●●邸新築工事現場検査記録簿

第3回目(基礎完了検査)

日時 2006年7月27日10:20-11:30  
出席 ●●ホーム〇〇監督・市村  
天候 晴れ

②打ち継ぎ部分コールドジョイント

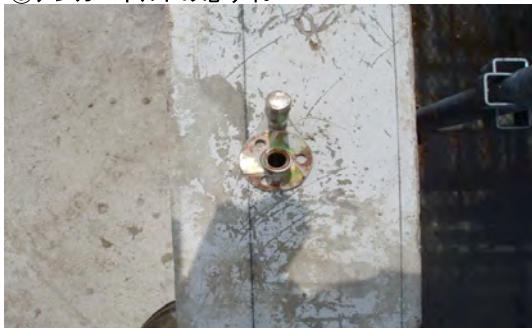
XO/Y0のコーナーにコールドジョイントが認められましたので無収縮モルタルで補修をさせました。

補修後の確認写真です。
